原子力発第21370号  
令和 4年 1月28日

伊方発電所原子炉施設保安規定変更認可申請書

伊方発電所原子炉施設保安規定変更比較表

図4 (続き)

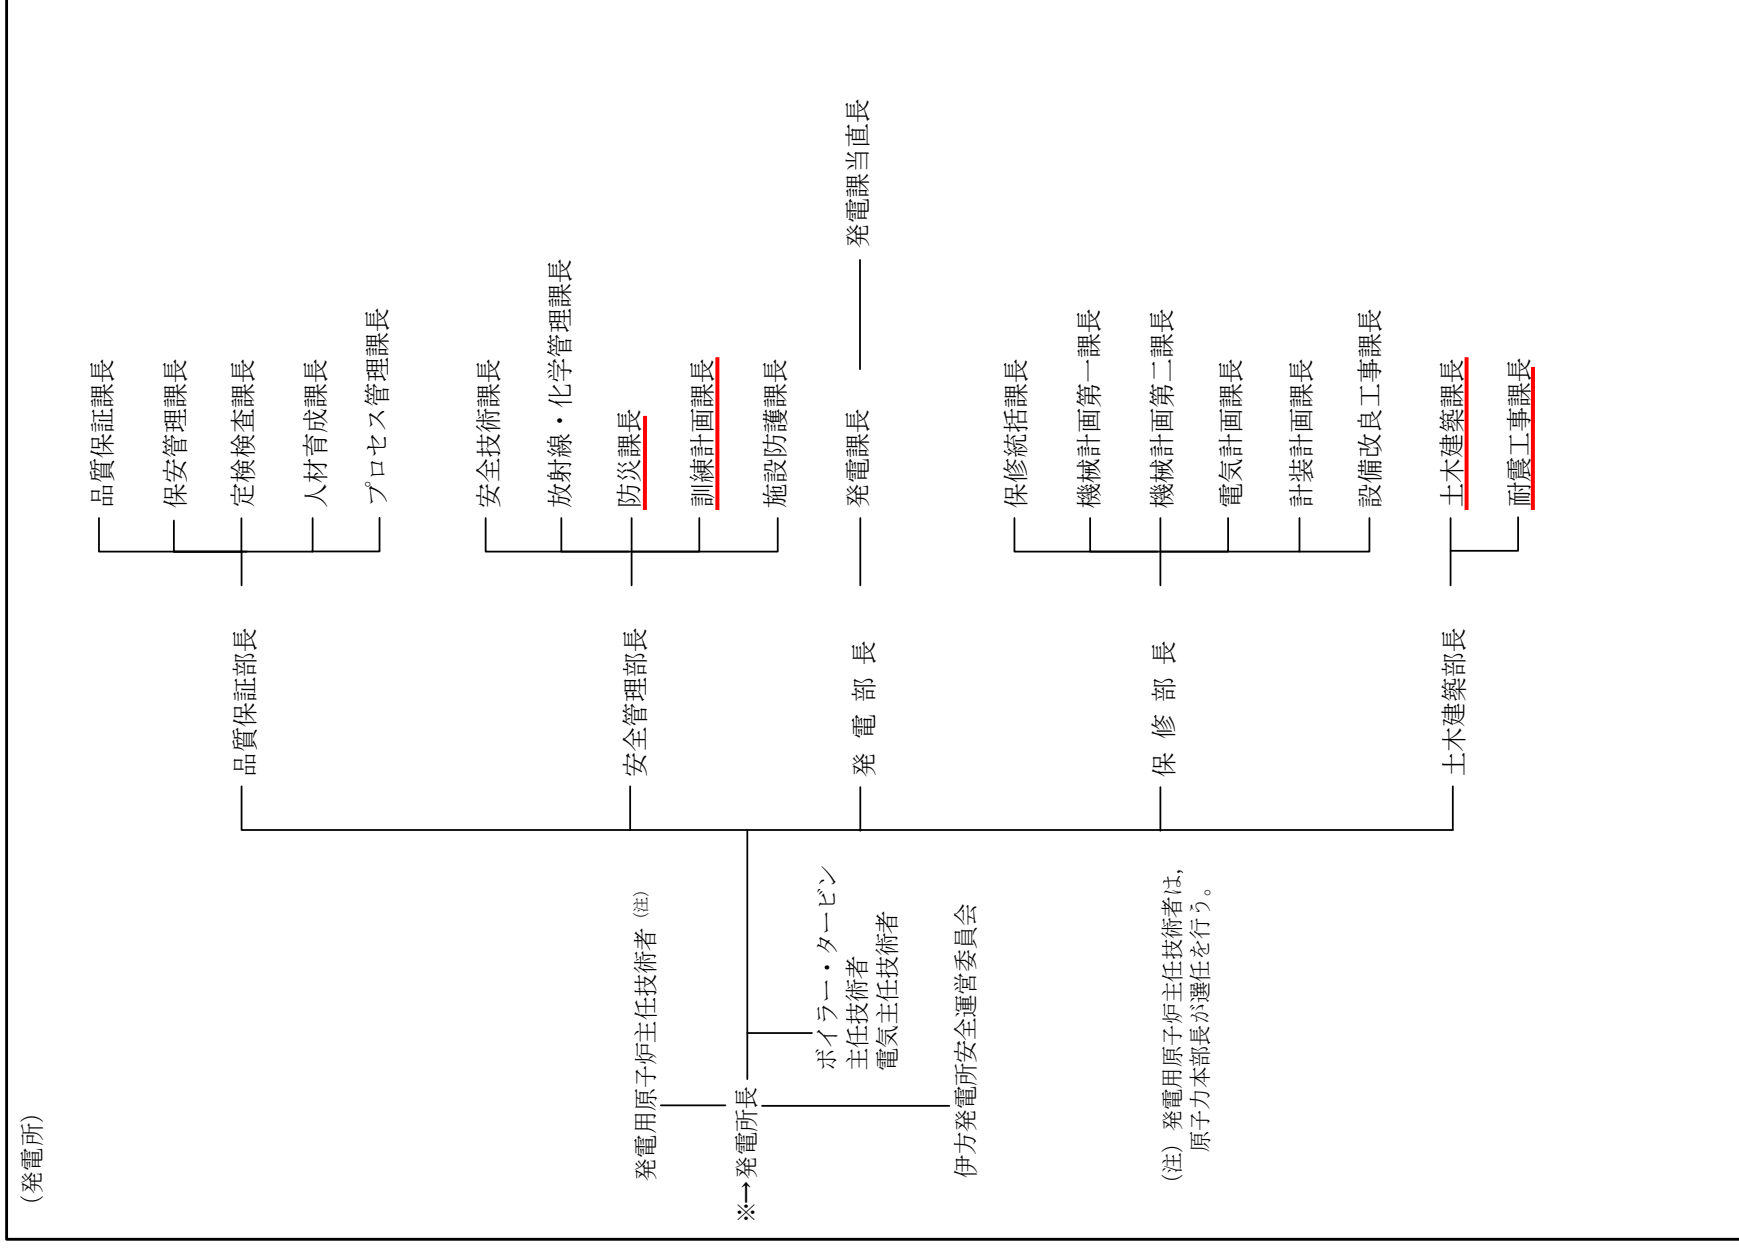
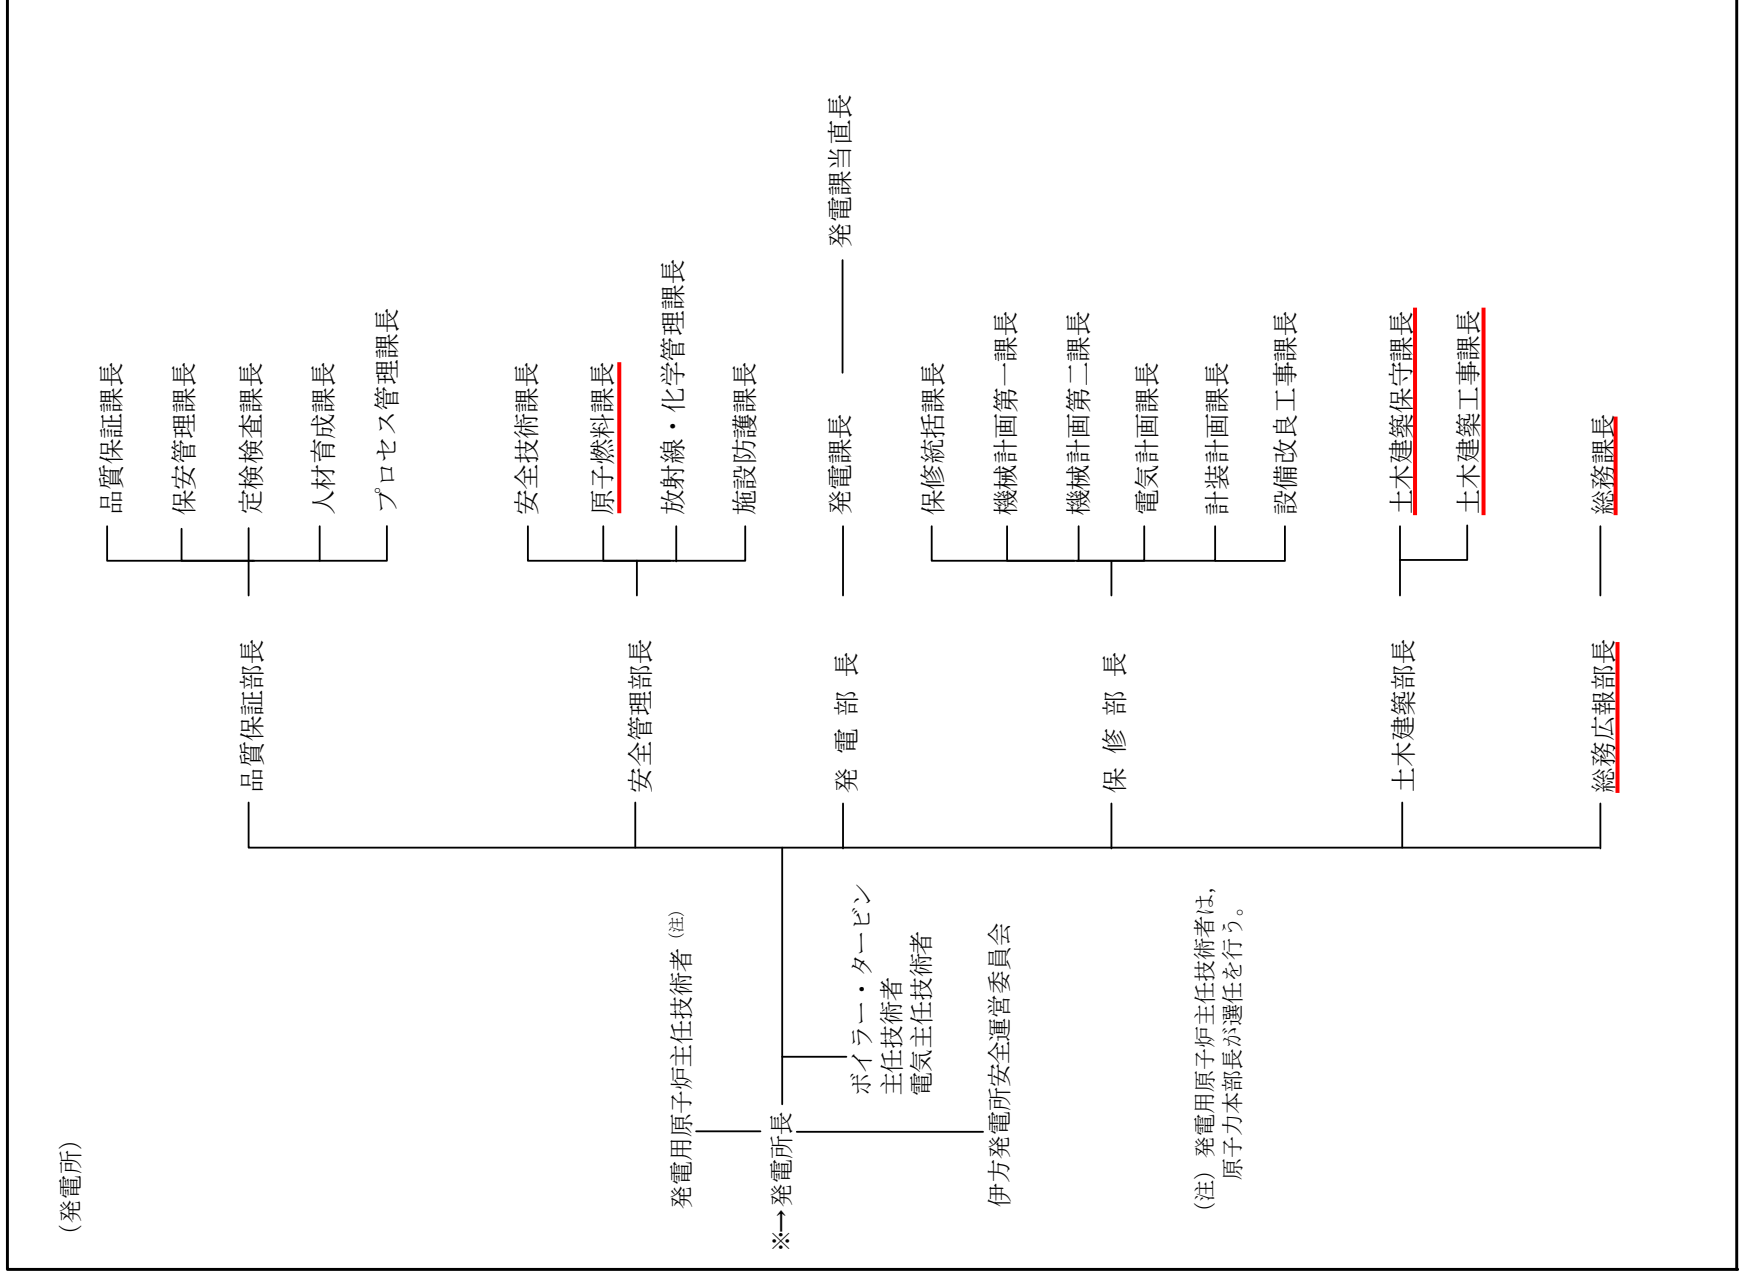
組織整備に伴う変更 (以下、本頁において同じ)

#### a. 原子燃料課の新規設置

安全技術課で実施している原子燃料関係業務については専門性が高く,また,今後新たに乾式貯蔵施設に係る業務が発生することから,これらの業務を円滑に遂行できるよう,原子燃料課を新規設置する。

#### b. 訓練計画課業務を安全技術課業務に統合

訓練計画課は,新規制基準で要求される緊急時対応要員の教育訓練や力量管理の仕組みを考案・運用することにより,訓練体制を確立し,当初の設置目的を達成した。現在はこれを維持・向上させる段階に移行していることから,原子力防災組織の整備・運用を担う安全技術課において原子力防災に係る運用,教育管理を一元的

に実施することとし、これら業務を安全技術課に移管し、訓練計画課は廃止する。

c. 防災課業務を保守統括課業務および総務課業務に移管

防災課は、新規制基準で要求される火災防護や自然災害への対応体制を構築するとともに、防災・火災防護活動の定着化を牽引してきた。現在、これらの活動は、発電所において定着が図られてきたことから、設備を主管する保守統括課において一元管理する。また、防災課が所掌する消防防災・作業安全の業務は、労務を主管する総務課に移管し、防災課を廃止する。

d. 土木建築部内の名称変更

耐震工事課は、今後予定されている乾式貯蔵施設や、1・2号機廃止措置に伴う新規の土木建築工事対応を行うこととし、課名を土木建築工事課に改める。これに伴い、土木建築課は、発電施設の施設管理に対応する組織であることを明確化するため、土木建築保守課に課名を改める。

図 204 (続き)

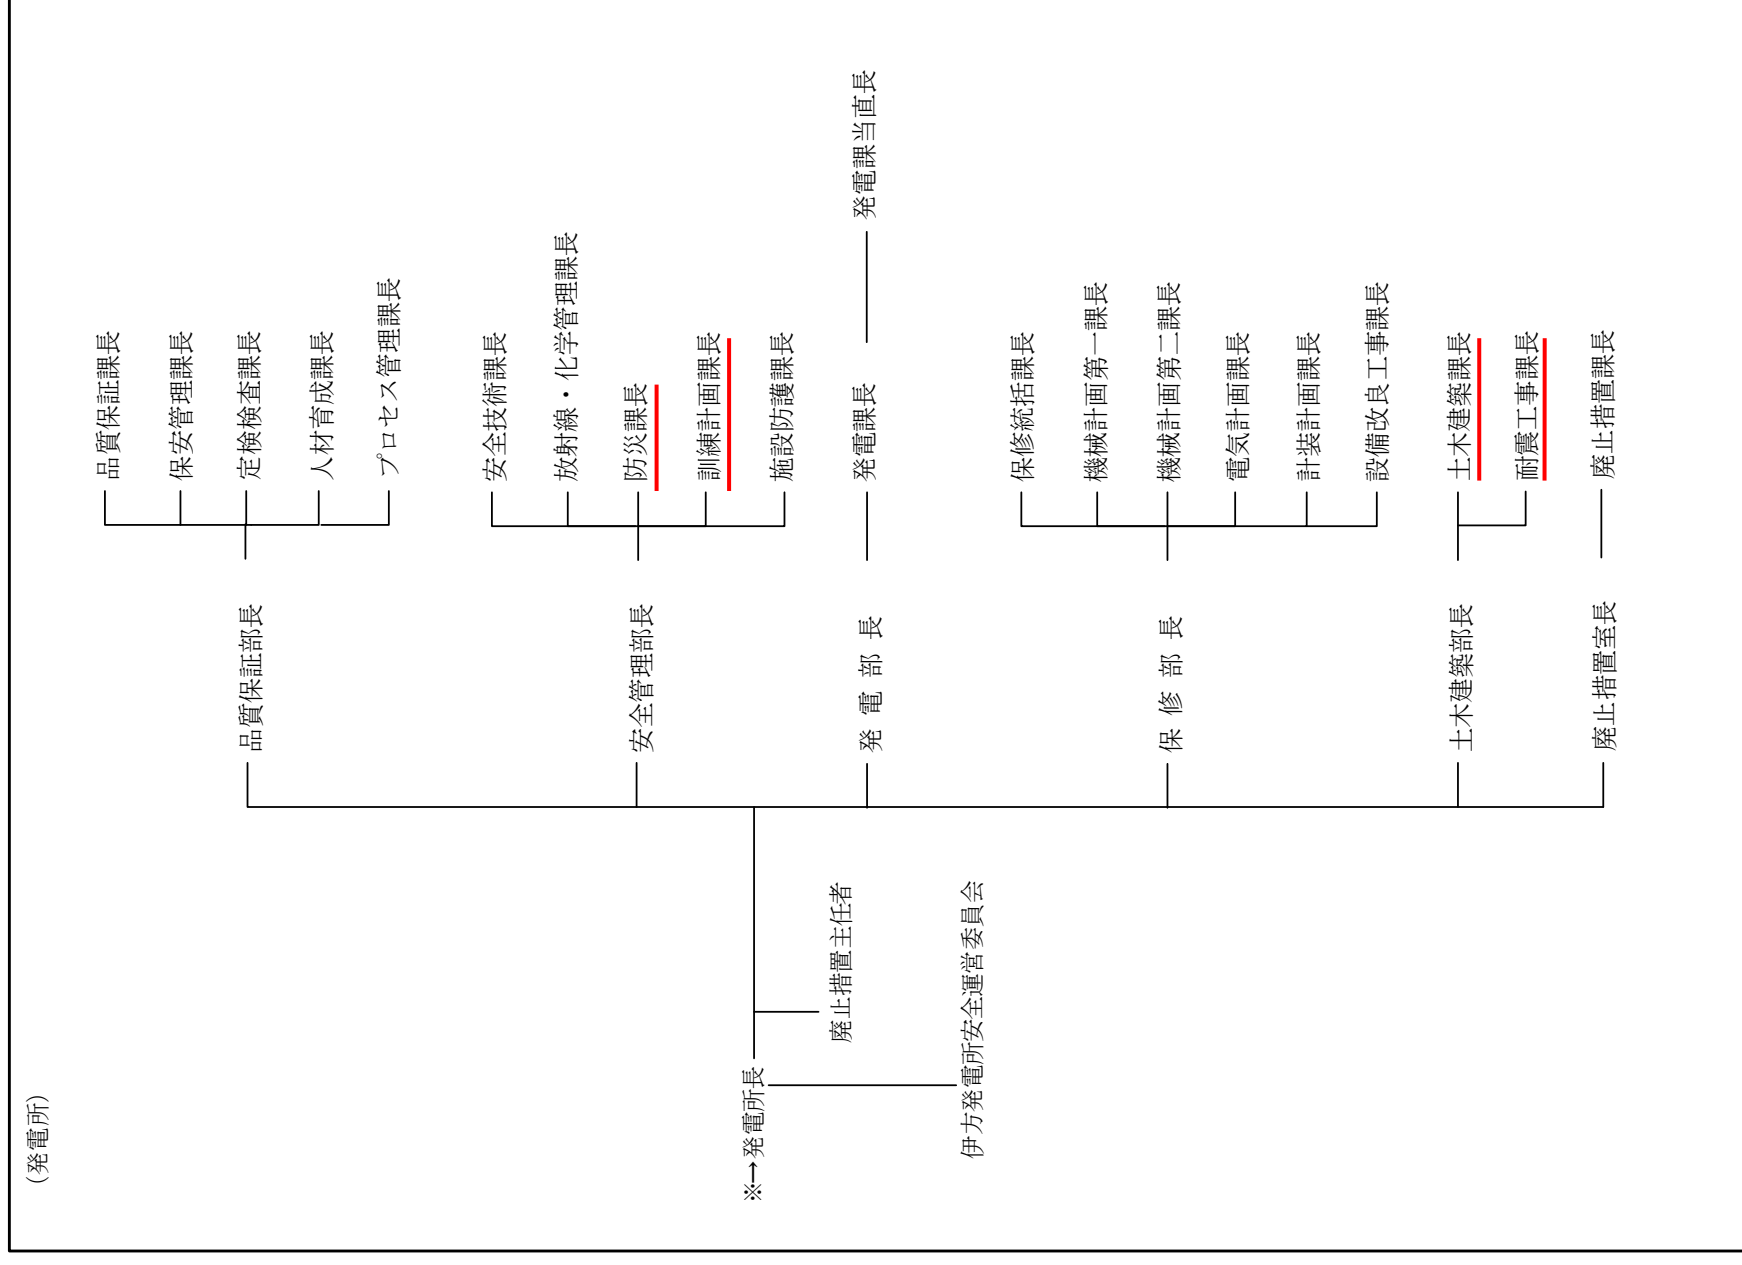
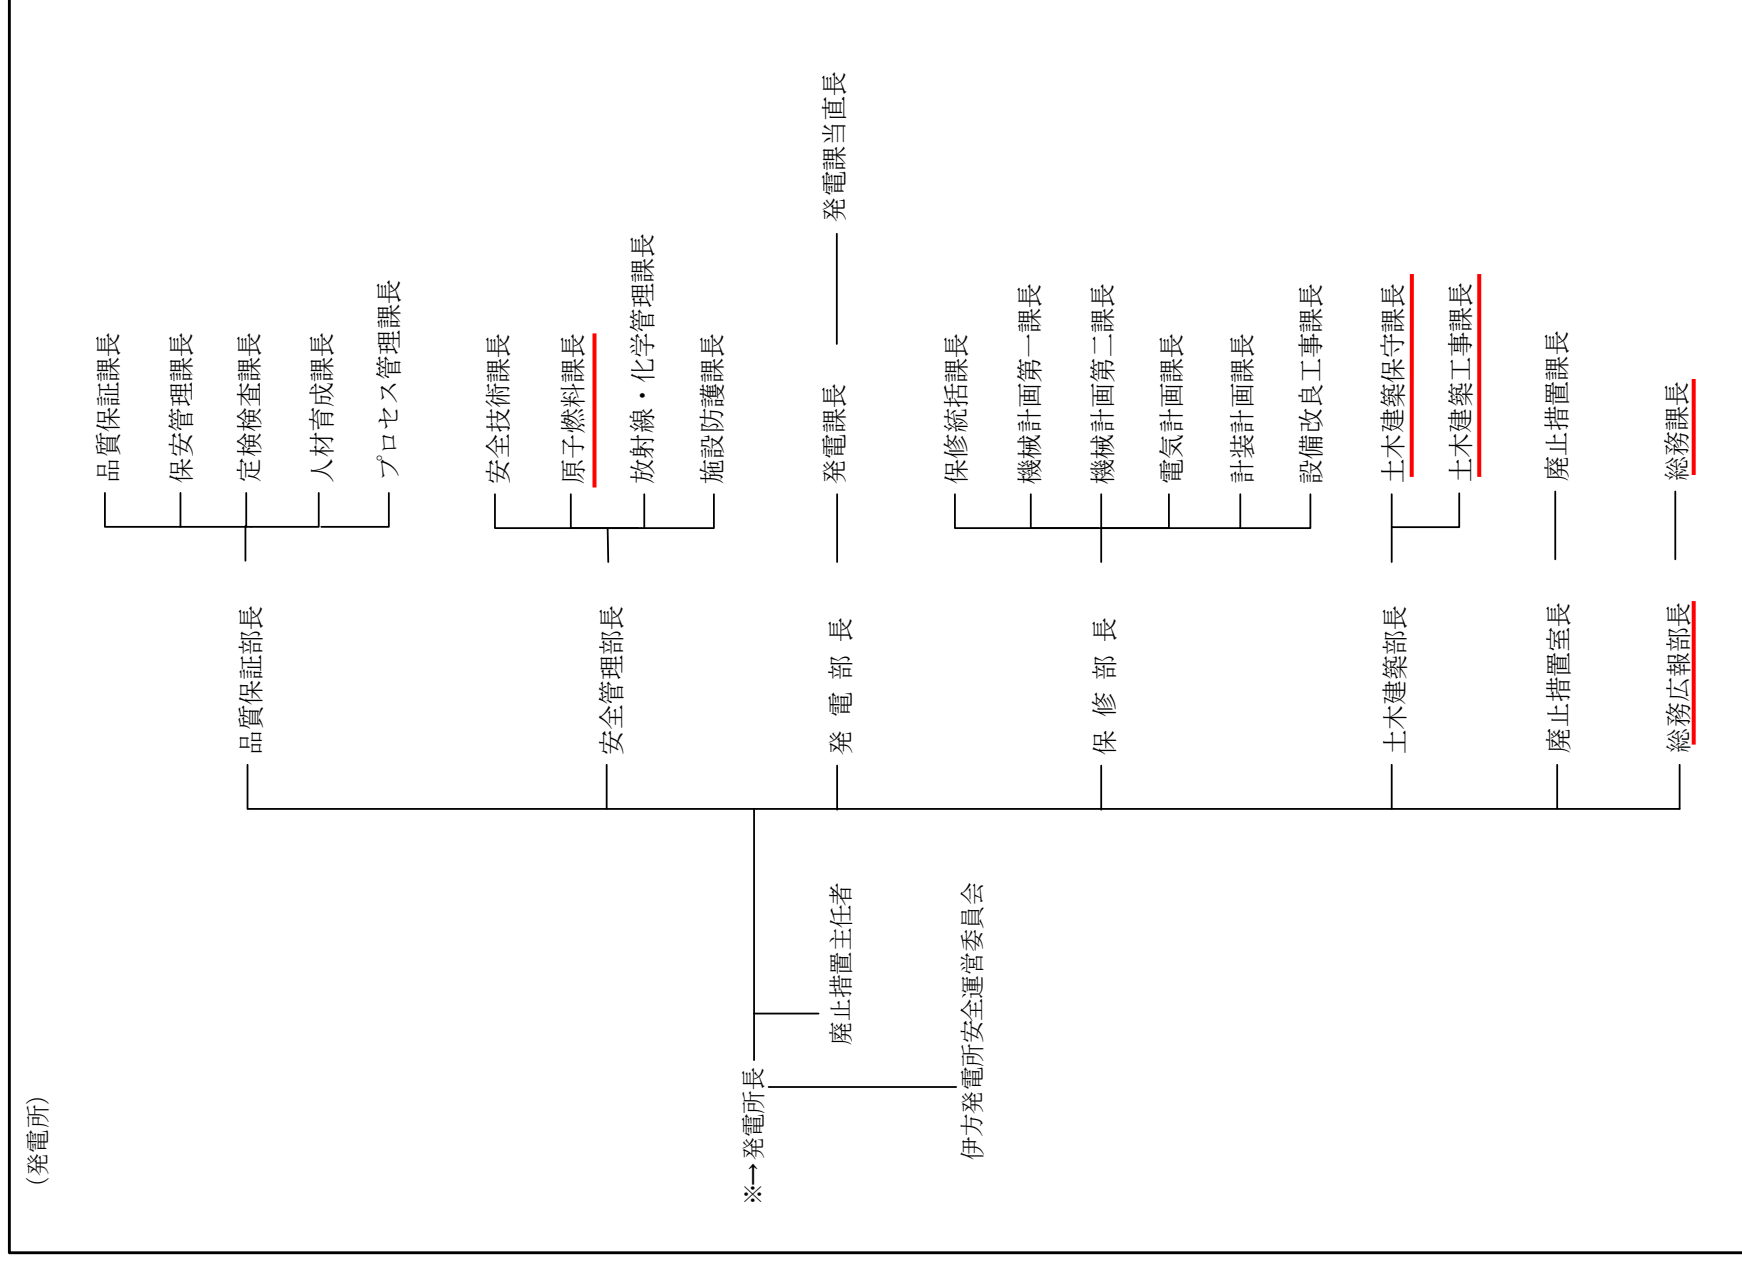
組織整備に伴う変更  
(以下, 本頁において同じ)
